Stadt Simbach am Inn

Hitzenauer Bach

Querprofile QP_12a,
QP_12b & QP_12c

Plannummer: 12_QP12a,b,c

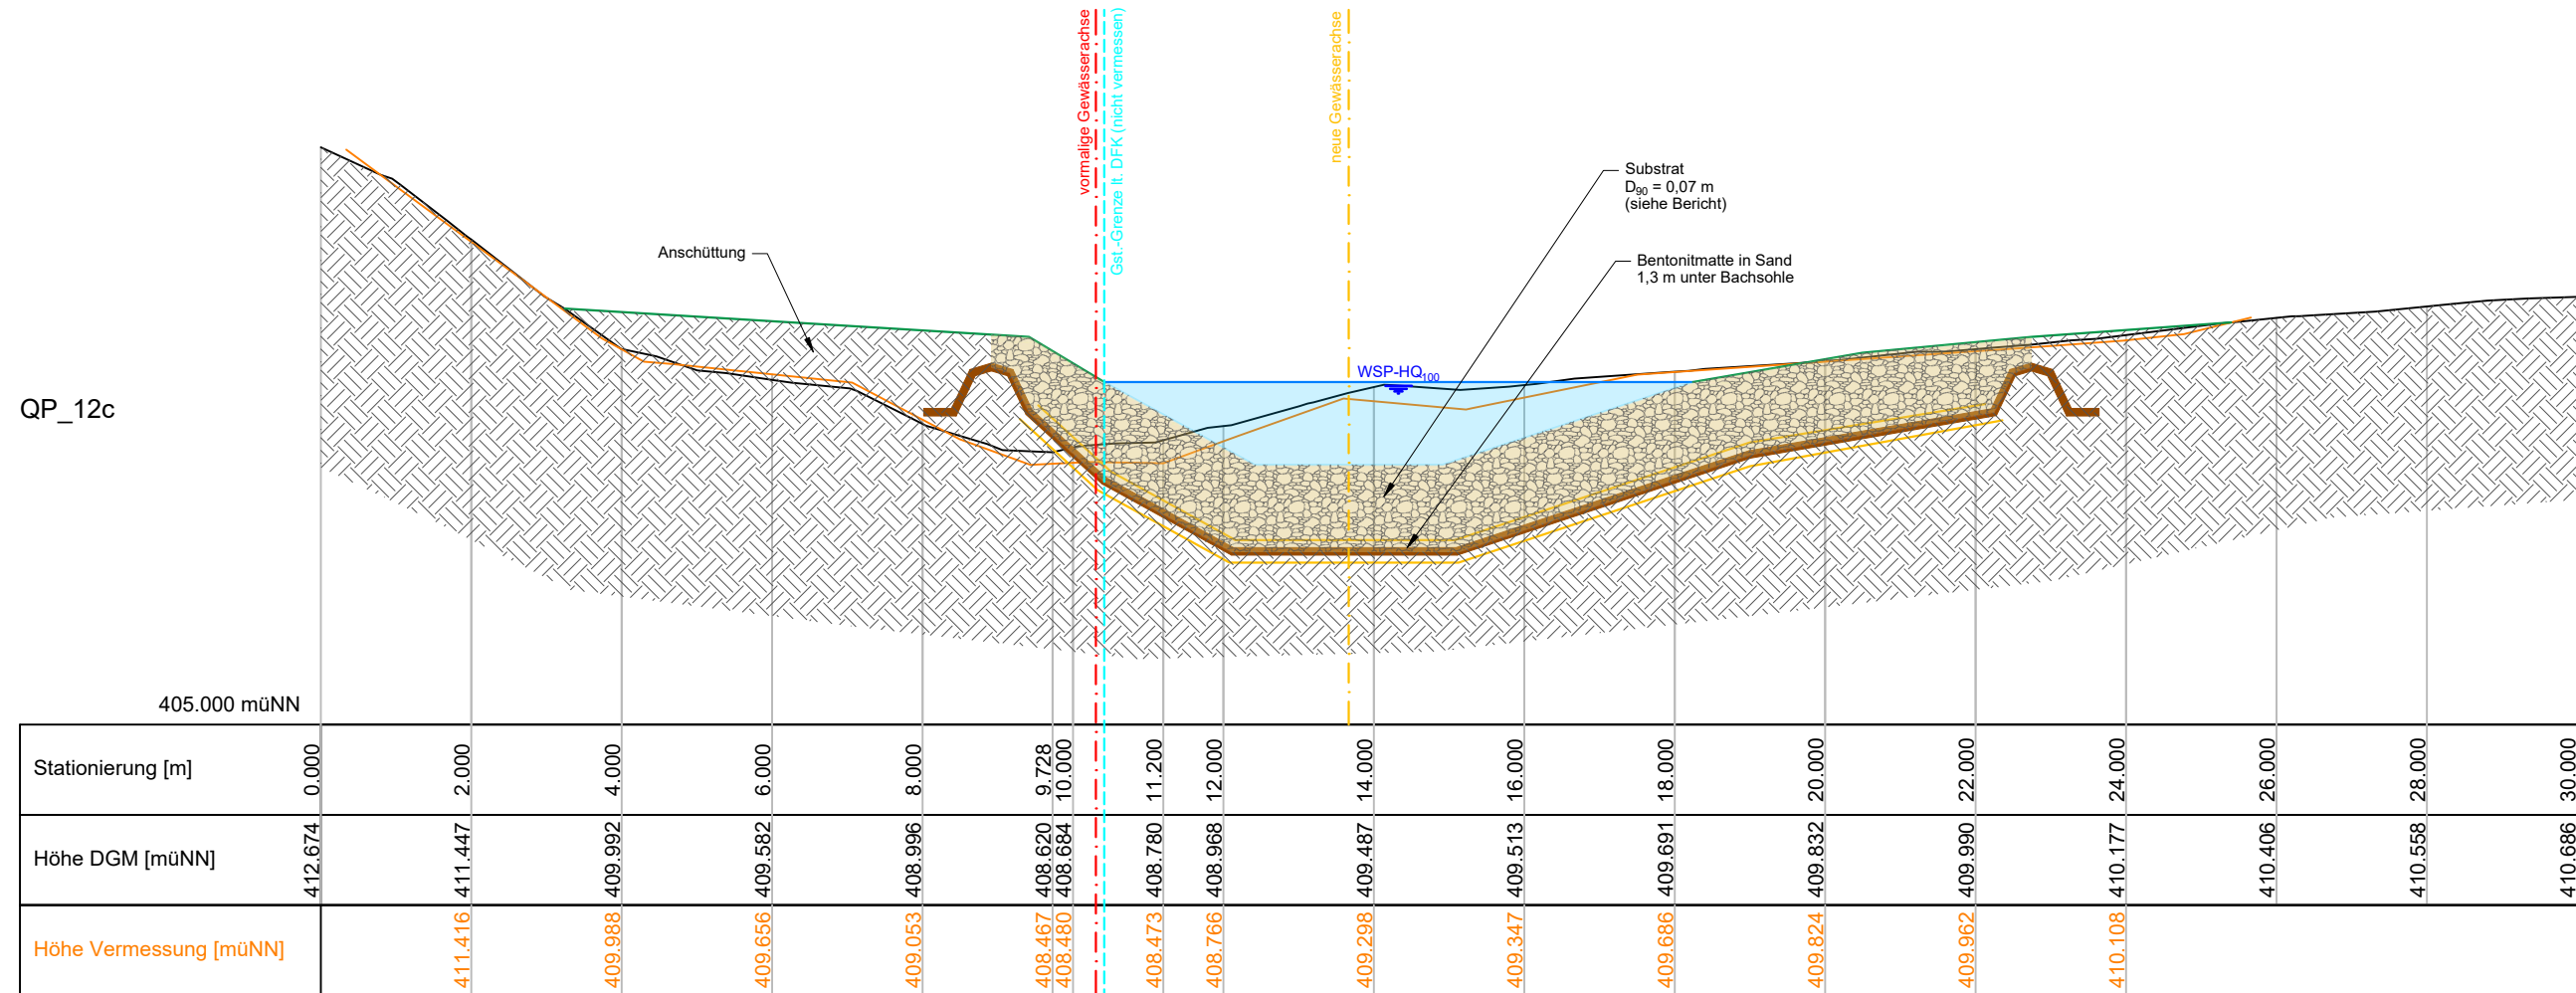
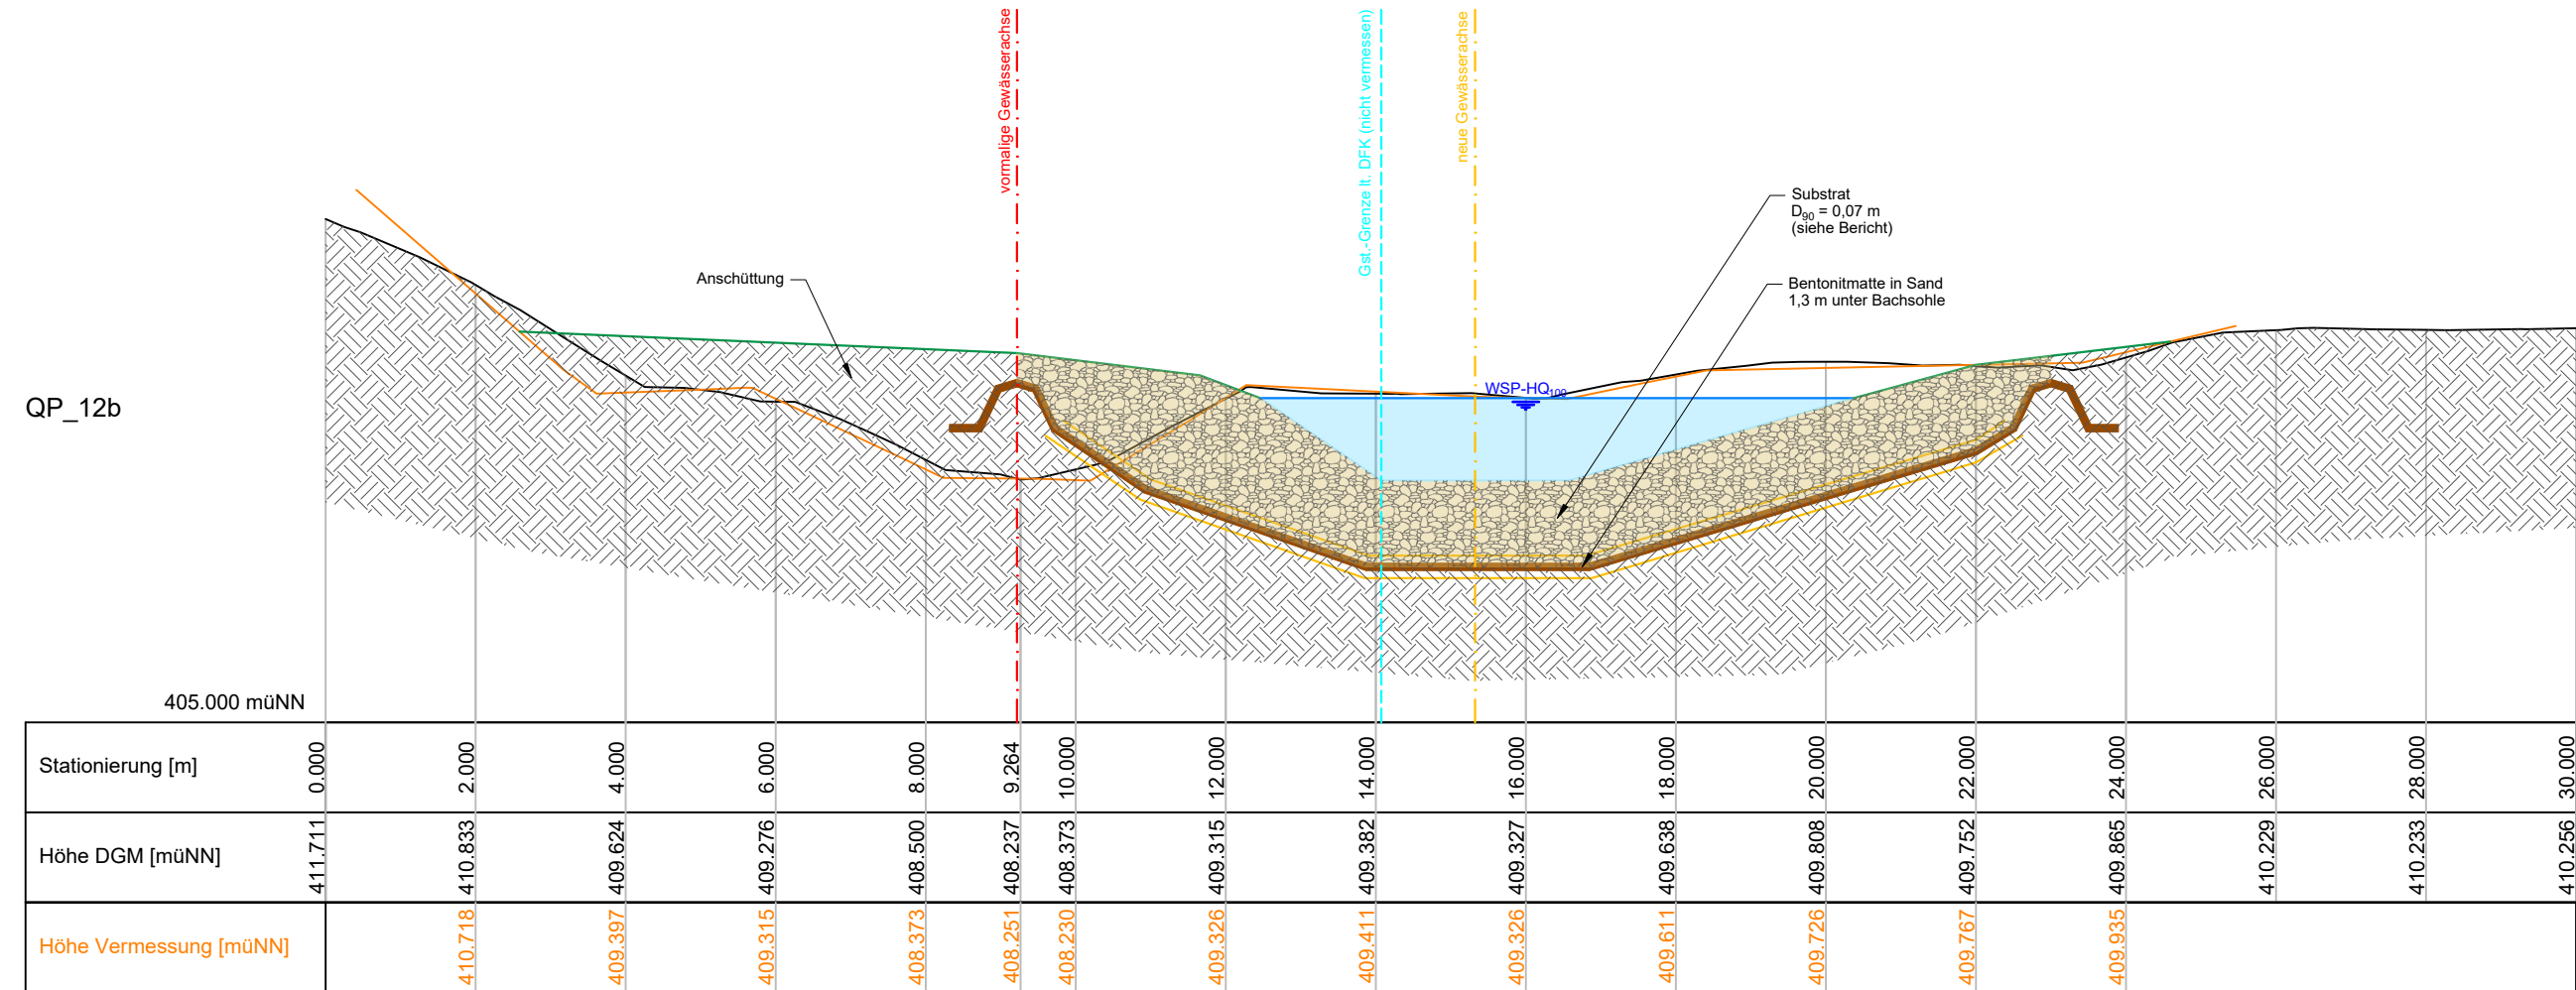
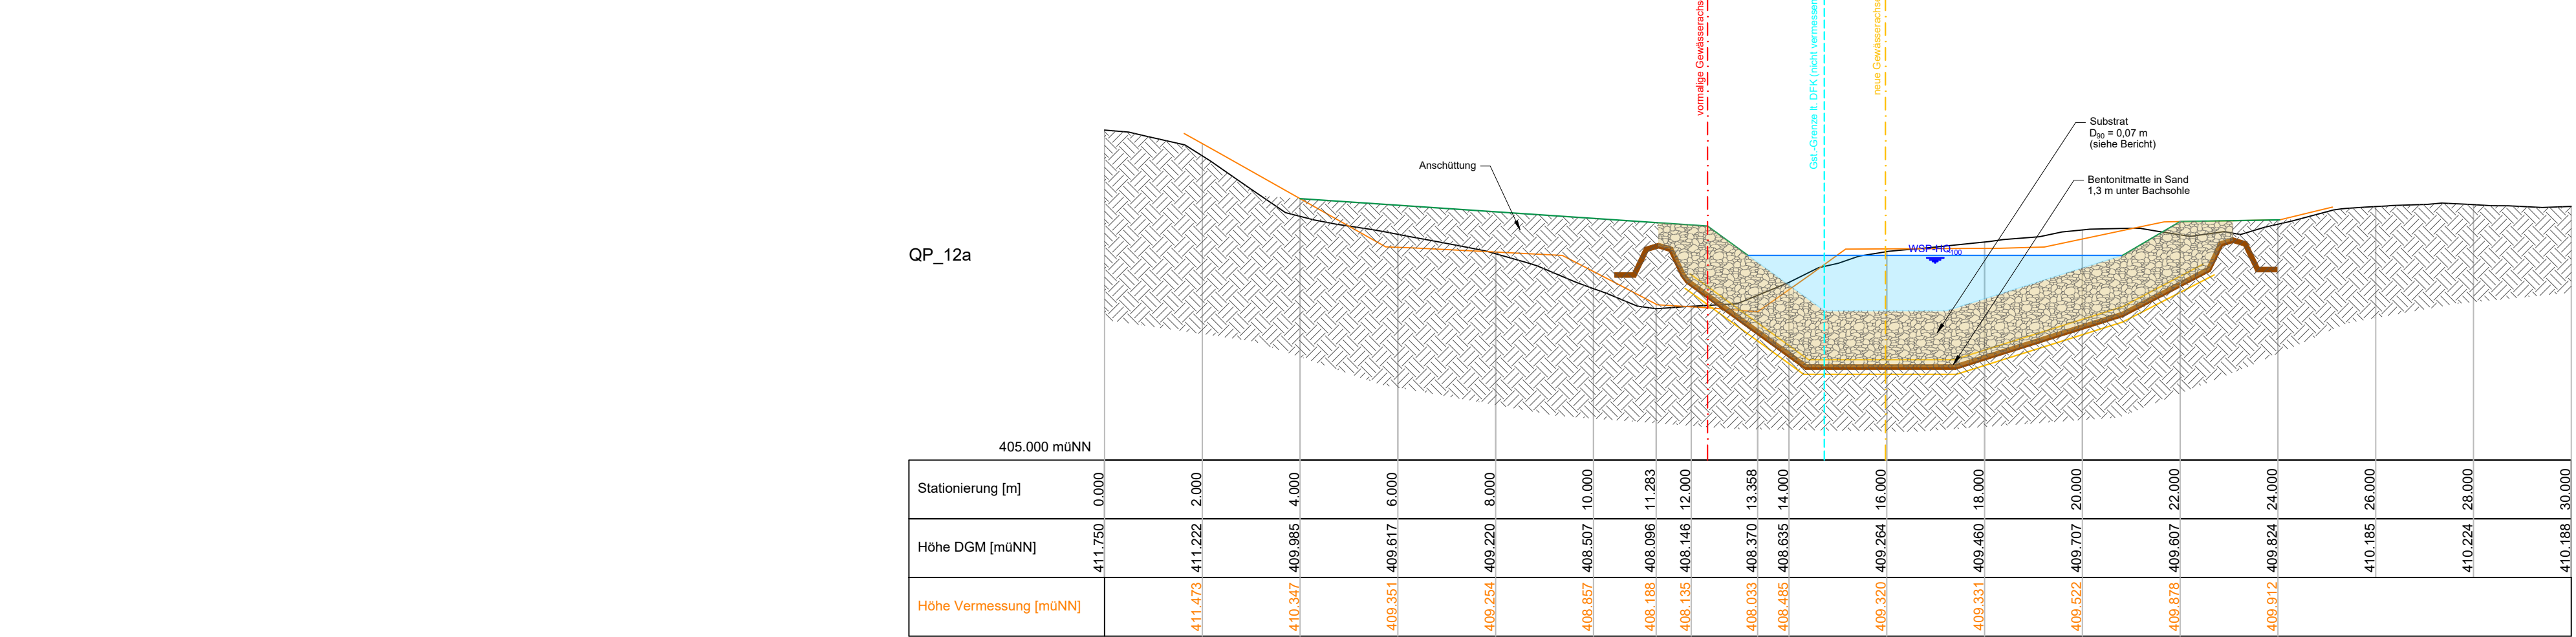
Um die Einwendungen der betroffenen Grundstücksbesitzer zu berücksichtigen wurde das Gewässer im vorliegenden Ergänzungsplan im Bereich oberhalb des Durchlassbauwerkes von Gst. 795/14 abgerückt. Die Querprofile QP_12a, QP_12b und QP_12c ersetzen die Querprofile QP_12 und QP_13 im Plan 06_QP09-16 vom 27.03.2025.
